會 議 記 錄

大陸毅豐機械手臂專案進度檢討

會議日期	2026 年 3 月 19 日（三）	會議時間	上午 10:00 – 11:00
會議地點	2F 會議室	會議主題	機械手臂專案進度檢討
主辦單位	毅豐（台灣）	記錄人員	余振中
出席 - 毅豐	總經理、經理張君豪、黃國棟、余振中	出席 - 起達	陳總
出席 - 蘇州毅豐	副總（視訊參與）		
備註	磐石本次未出席；蘇州副總因消防事宜僅部分時間連線

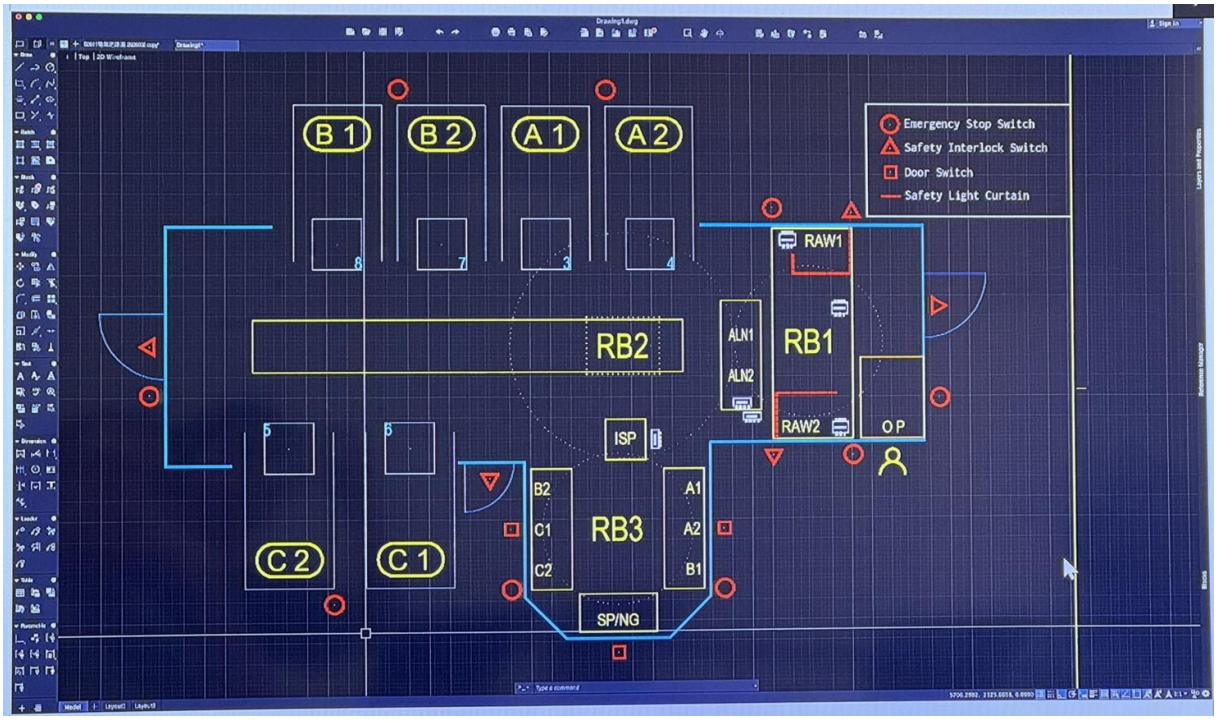
- 本次新增功能「不停機補料」，陳總以 Layout 圖說明主要設計調整：
- 【操作站位置】改為操作人員可直視三台機械手臂方向，提升現場視野與安全性。
- 【維修通道】共設置 3 扇維修門（含電子鎖），平時關閉，僅限保養維修時開啟。
- 【安全防護】原料區入料口設置光幕（紅外線偵測），人員不可越線，補料完成關門後自動恢復運作。

- 【電子鎖實體】由起達交付毅豐台灣保管，供蘇州毅豐安裝時使用。
